浜岡 4 号炉 高経年化技術評価 炉心シュラウド支持ロッドに対する応力腐食割れの扱いについて

令和 5 年 4 月 1 3 日

第25回審査会合コメントの一覧

構造図

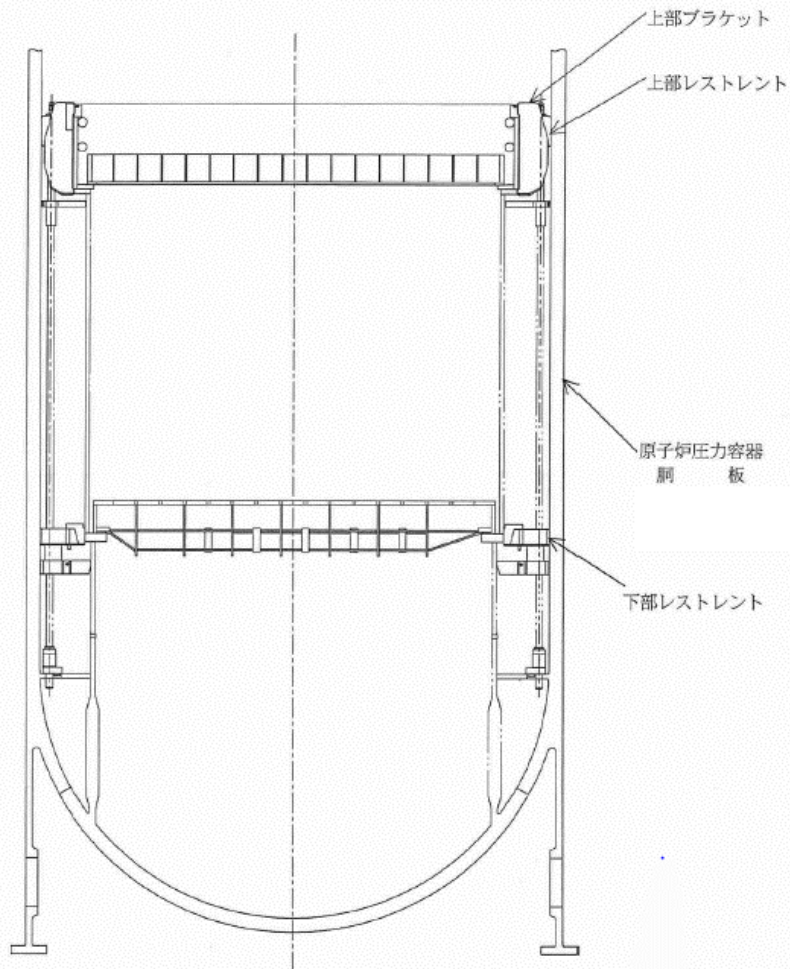
質問事項・コメント	回答
炉心シュラウド支持ロッドで粒界型応力腐食割れが発生しないとする根拠を説明すること。	溶接構造がないこと,及びSCC感受性の低い材料を使用していることから,経年劣化事象として抽出していない。 その旨を補足説明資料(共通事項)の別紙として追加する。 詳細について,本資料にて説明する。

炉心シュラウド支持ロッドに溶接構造はなく、採用されている材料は、SUSF316L 及びXM-19（GXM1相当材）であり、いずれも耐SCC性に優れた材料を使用している。

また、運転中に発生する応力について、いずれも応力評価上の許容値以内であり、過度な応力が負荷される箇所はないが、硬化した材料のSCC発生に関する応力上の明確なしきい値はないため、表面の硬さを確認し、SCC対策を実施している。

表面の硬さについては、機械加工条件を模擬した試験体による硬さの確認によりHV300を超えるような部分はないことを確認していること、また運転時の応力が高い部位等に対して磨きによる対策を実施している。

以上から炉心シュラウド支持ロッドは、SCC対策を踏まえて据付をしていること、ならびに、BWR炉内構造物点検評価ガイドラインを踏まえて点検を計画していることから、△事象（経年劣化の進展を否定、または進展が極めて小さいと考えられる経年劣化事象のうち、劣化傾向の確認や偶発事象の検知を目的とした保全活動や、系統レベルの保全活動を実施しているもの。）と整理する。
